Vilberg Barneskole, Eidsvoll kommune

Geoteknisk vurdering/kontroll av utført grunnlag

Bilde 4.1 Oversiktstegning med beregnede stabilitetsprofiler. Kilde: referanse [5].

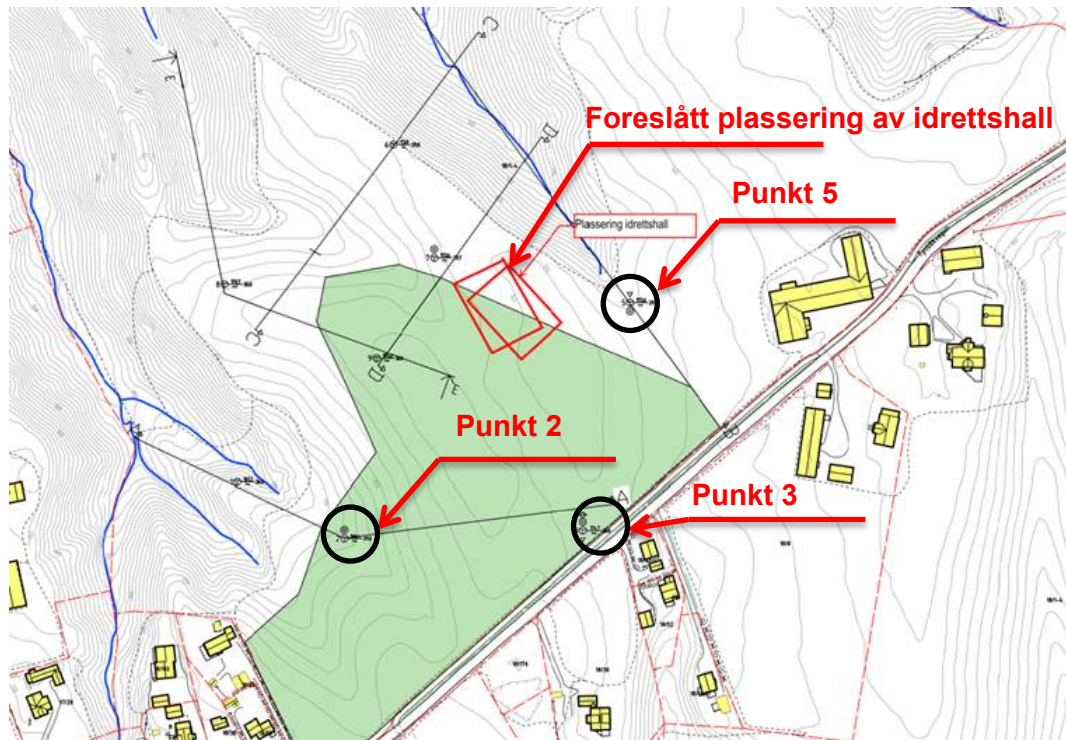
Bilde 4.1 viser oversikt over beregningsprofiler fra referanse [5]. På bildet er også tegnet in foreslått plassering av idrettshallen. Det grønne området er i referanse [5] vurdert som byggbart. Foreslått plassering av idrettshallen ligger delvis utenfor dette området. Snitt D ligger nærmest planlagt idrettshall.

VSO Consulting anser derfor at det er mulig å oppføre planlagt idrettshall på foreslått sted uten å risikere skråningens stabilitet. VSO Consulting anser derfor at det går å bygge utenfor det grønne området på bilde 4.1 forutsatt nødvendige terrengendringer.

Bilde 4.3 Stabilitetsberegninger i snitt D. Kilde: referanse [5].

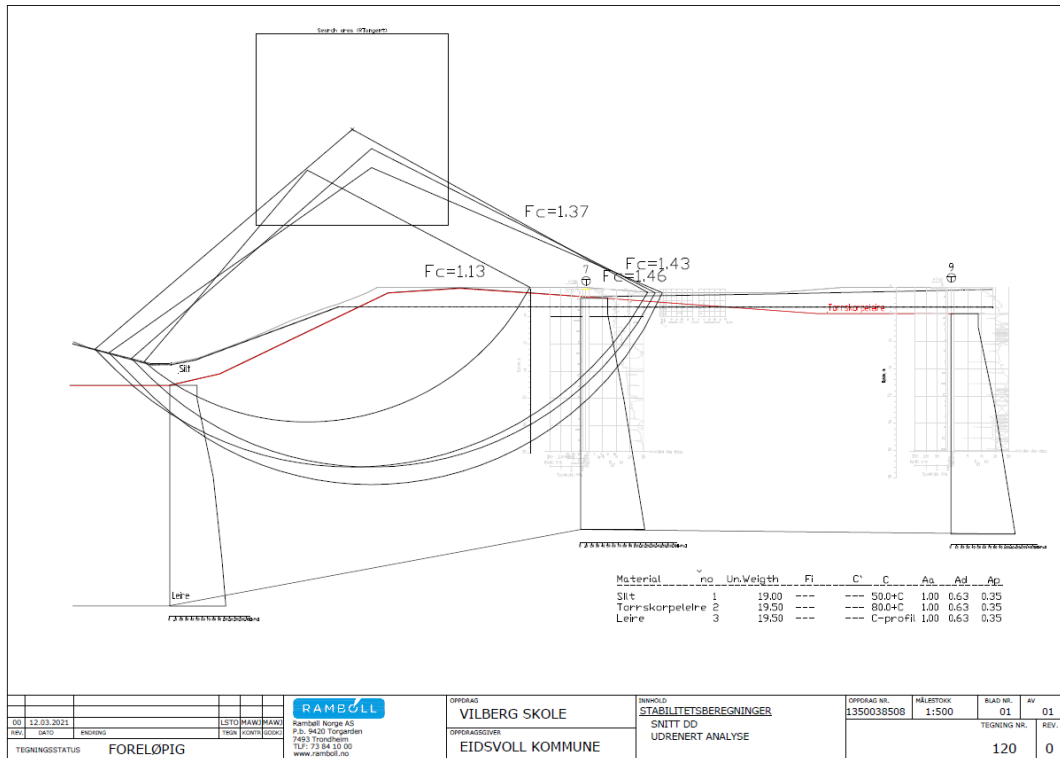
VSO Consulting har gått gjennom grunnlaget og synes at Rambøll har gjort bra skjærstyrkevurdering og stabilitetsberegninger, totalt stabilitetsberegninger i fem profiler. Sikkerhetsfaktoren i snitt D som er nærmest foreslått plassering av idrettshall er derimot kun $FS = 1,13$ (se bilde 4.3) men bør være $FS > 1,4$. VSO Consulting har gjort stabilitetsberegninger i dette snittet og får sikkerhetsfaktor $FS = 1,15$ (hvilket er i tråd med resultater i referanse [5]), se bilde 4.4. VSO Consulting er derfor enig med Rambølls vurderinger og stabilitetsberegninger.

Bilde 4.5 Sikkerhetsfaktor, FS = 1,23 for situasjon med 1 m senkning av terreng foran bygg og 0,5 m senkning av terreng under planlagt bygg samt 25 kPa laster fra bygget.

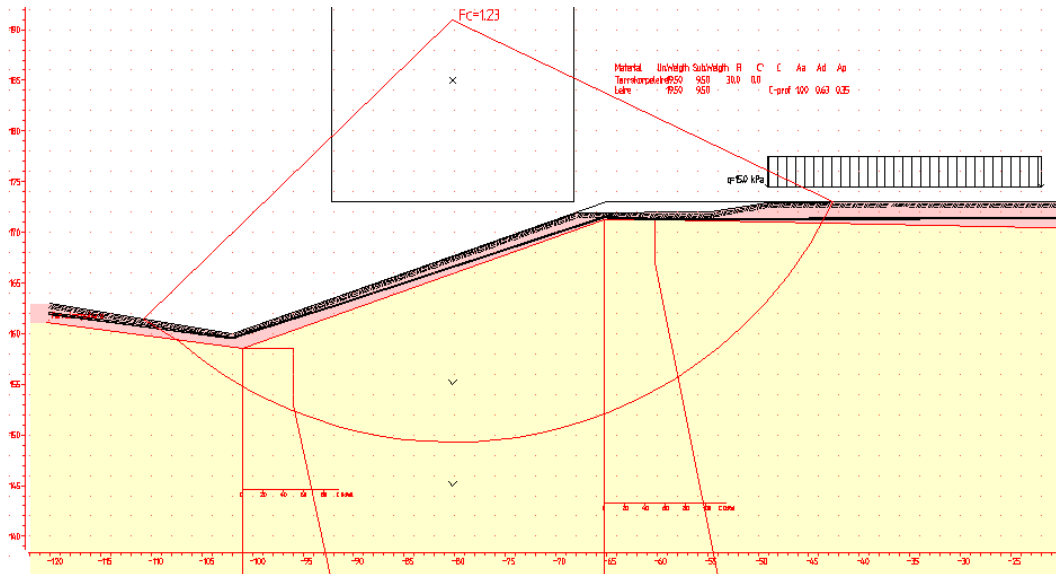
VSO Consulting har sett på muligheten å senke terrenget foran planlagt barneskole for å øke stabiliteten. Foreslått idrettshall er plassert i 15 m avstand fra skråningstoppen. Ved terrengsenkning på 1,0 m foran foreslått idrettshall og 0,5 m terrengsenkning under foreslått bygg er beregnet sikkerhetsfaktor $FS = 1,23$ hvilket er ca. 7% økning, se bilde 4.5. Laster fra bygget er antatt 25 kPa (ca. 15 kPa nettolaster ved 0,5 m terrengsenkning).

Bilde 4.6 Tolkete setningsparametere fra ødometerforsøk på 3,2 m dybde i punkt 3.

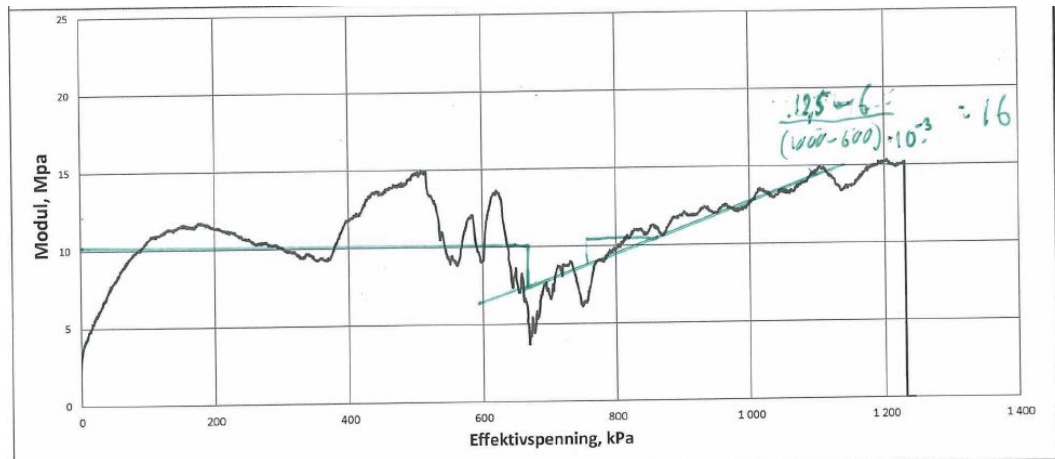
VSO Consulting har gått gjennom tolkede setningsparametere fra referanse [4] og er ikke fullstendig enig med tolkningen. VSO Consulting har derfor gjort egen tolkning av setningsparametere ut fra utførte ødometerforsøk.

Ødometermodul i tørrskorpeleiren på 3,2 m dybde i punkt 3 er vurdert av VSO Consulting til $M = 10$ MPa men ble vurdert $M = 12$ MPa i referanse [4]. Modultall er vurdert av VSO Consulting til $m = 16$ men ble vurdert 22 i referanse [4]. Se tolkninger på bilde 4.6.

Bilde 4.7 Tolkete setningsparametere fra ødometerforsøk på 5,25 m dybde i punkt 2.

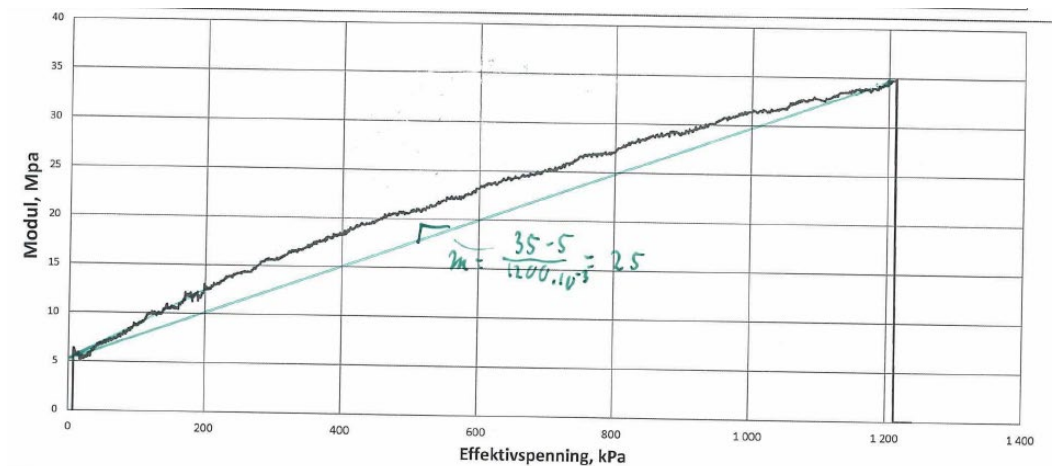
Ødometermodul i leiren på 5,25 m dybde i punkt 2 er vurdert av VSO Consulting til $M = 5$ MPa men ble vurdert $M = 10$ MPa i referanse [4]. Modultall er vurdert av VSO Consulting til $m = 25$ men ble vurdert 20 i referanse [4]. Se tolkninger på bilde 4.7.

VSO Consultings tolkning viser generelt lavere setningsparametere som skulle gi større setninger enn Rambøll.
